ACTA N° 011

LUGAR: CENAINCO – LOTE 7 – GRUPO 9
CARRERA 20 # 63-81

TEMA: LINEA TECNICA DE ADECUACION DE ESPACIOS APROBADOS POR LA SUBDIRECCION DE PLANTAS FISICAS.

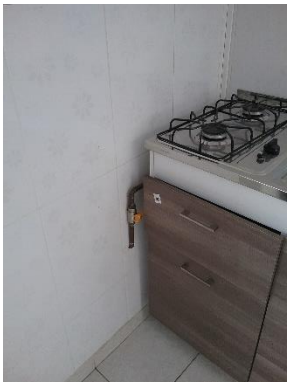
Para el área de cambio de pañal se observa que se encuentra en el espacio ofertado como taller, sin embargo, se pregunta cómo es la frecuencia del cambio de pañal, el cual se realiza en la mañana recién llegan los participantes al centro y al medio día.

Se verifica que la ventana del área de la despensa se encuentra cerrada y así debe permanecer, por eso se busca el lugar mas adecuado para realizar dicha actividad y un punto central sin realizar desplazamientos con las personas con discapacidad.

El espacio presentado para el Cambio de Pañal, se encuentra en el primer piso y está adecuado por la maniobra de traslado de la persona con discapacidad a la camilla y facilita el cambio de posición; además que cuenta con un baño cercano para realizar la higiene de manos por parte de los profesionales que realizan dicha actividad.

Se sugiere la instalación de algún elemento para generar privacidad en el momento del cambio de pañal, que no sea un elemento que las personas con discapacidad puedan generarse alguna lesión o que impida el paso para el acceso a la rampa.

Se hace la socialización con la jefe de enfermería y los auxiliares de enfermería sobre la ubicación de la caneca para la disposición final del pañal. Se sugiere ubicarla debajo de las escaleras y manejar un protocolo de ruta de recolección de pañales, que debe ser socializada con la referente ambiental de la SDIS, para su aprobación. Así mismo se sugiere realizar protocolo de limpieza y desinfección del área después de cada cambio de pañal.

Se realiza la observación de retirar la camilla que se encuentra cercana a la despensa para evitar ser utilizada para cambio de pañal y mantener despejada esta área.

Desde el área de infraestructura **se aprueba** para utilizar este espacio, teniendo en cuenta todas las sugerencias realizadas durante la visita de Línea Técnica.
